Circolare Tecnica del 6/5/2020

Sostituzione PR 220 con PR 221

I due profili a confronto

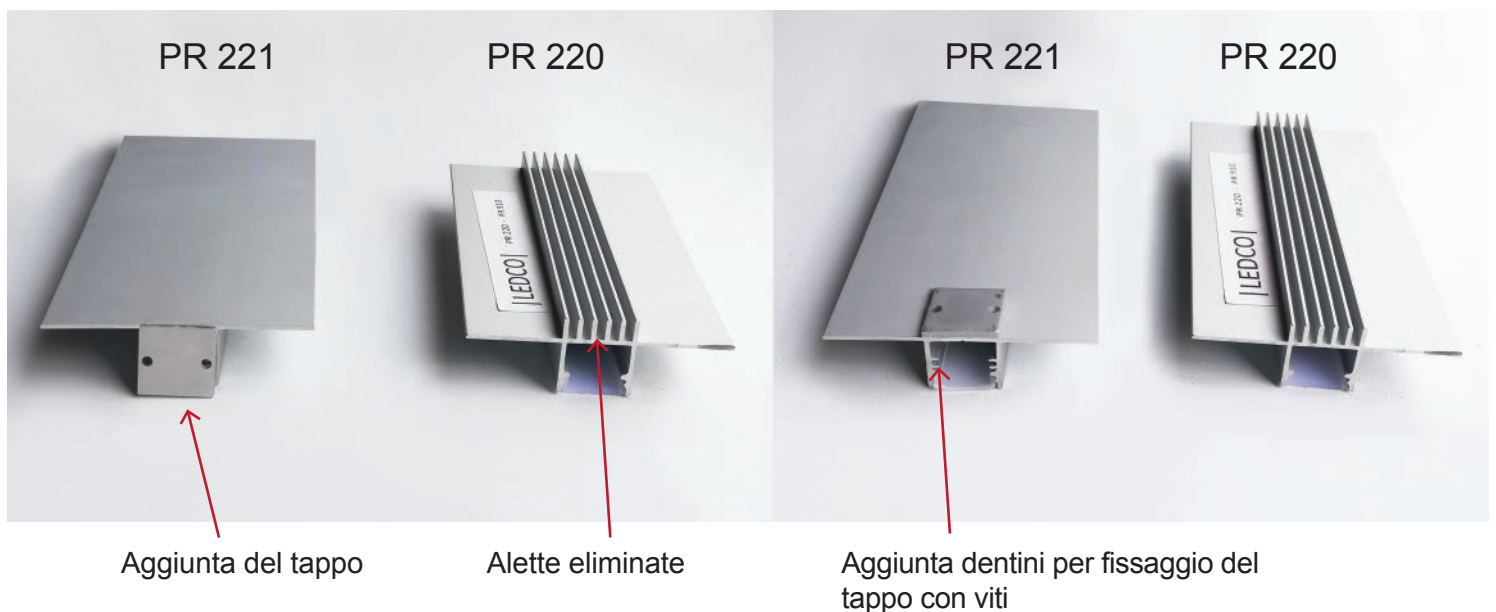
Il Profilo ad incasso a scomparsa PR 220 verrà sostituito dal Profilo ad incasso a scomparsa PR 221. Sono state apportate modifiche tecniche per rendere il profilo più funzionale e performante:

- abbiamo deciso di eliminare le alette dissipanti per agevolare l'installazione del profilo;
- è stato introdotto il tappo in alluminio per proteggere il cartongesso nel momento in cui è necessaria la rimozione della cover;
- il nuovo profilo PR 221 è alto 1,5mm in più rispetto al PR 220, in modo da rendere più comoda l'installazione.

Tutti gli accessori esistenti per il PR 220 sono compatibili con il PR 221
